Debriyaj pedalı kullanırken çıkan sesler (çatırtı).

## Teknik açıklama

Baskı çubuğu yuvası ve debriyaj sensör silindirin baskı çubuğu arasında uygunsuz toleranslar.

**Resim 1:** Kendinden yapışkanlı keçe parçaları görünümü 533 867 910 A

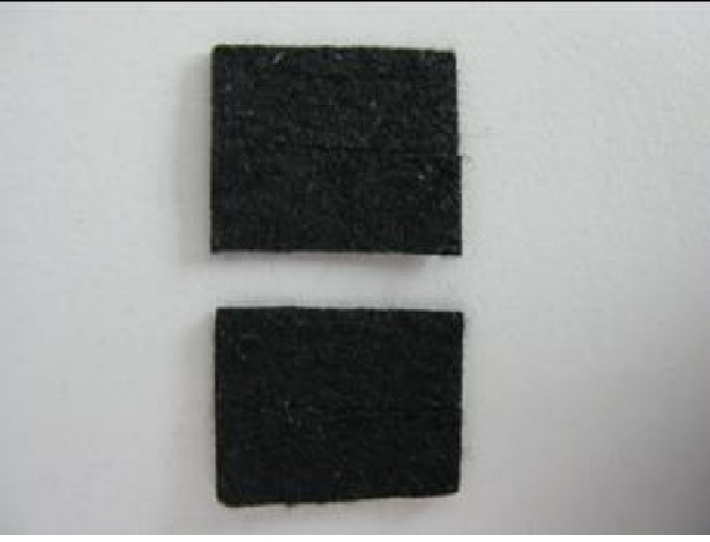
Aşağıdaki YP numaralı iki keçe parçasını: **533 867 910 A** kesin (bakınız Resim 1).

Fitil şerit ölçüleri: 16 mm uzunluğunda

**Resim 2:** Ortaya kadar kesilmiş kendinden yapışkanlı keçe parçasının görünümü (8 mm).

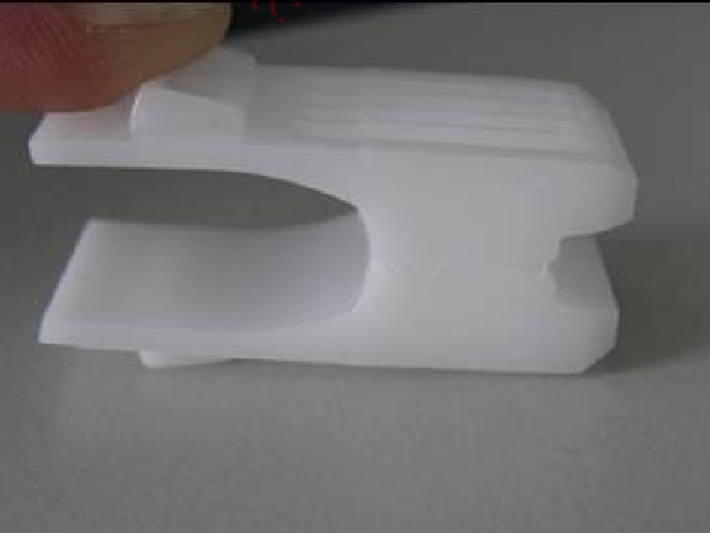
Kendinden yapışkanlı keçe parçalarını, kısa tarafından ortaya kadar (8 mm) kesin (bakınız Resim 2)

**Resim 3:** Birbirine bastırılmış debriyaj merkez silindiri tespit yerinin görünümü (1K0 721 357 A)

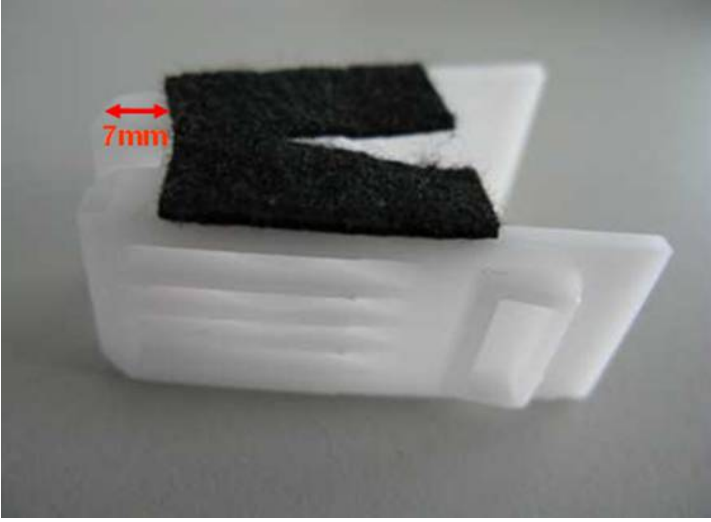
Aşağıdaki YP numarasına sahip debriyaj merkez silindiri tespit yerini: 1K0 721 357 A birbirine bastırın (bakınız Resim 3).
